改善箇所説明図

基準不適合発生箇所

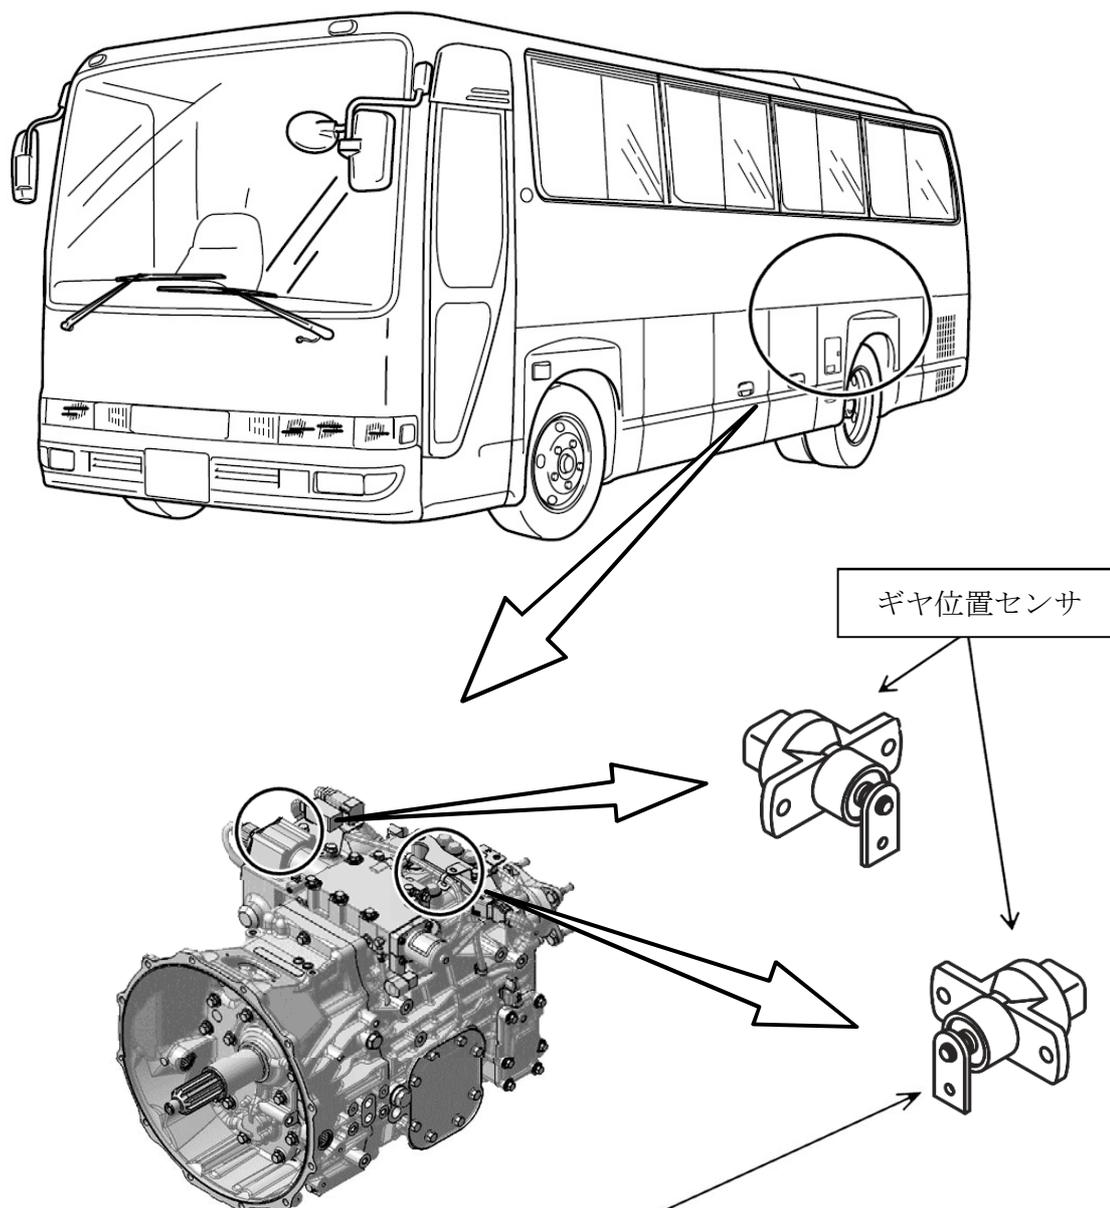
中型バスの機械式自動変速機において、ギヤ位置センサ用プログラム書き込み設備の設定が不適切なため、ギヤ位置センサに温度補正値が書き込まれていないものがある。そのため、登坂路走行等を行い当該センサが高温になると正しく出力できなくなり、警告灯が点灯するとともに変速できなくなるおそれがある。

全車両、当該センサを良品と交換する。

識別 : ネームプレートに識別ペイント (黄色) を塗布する。
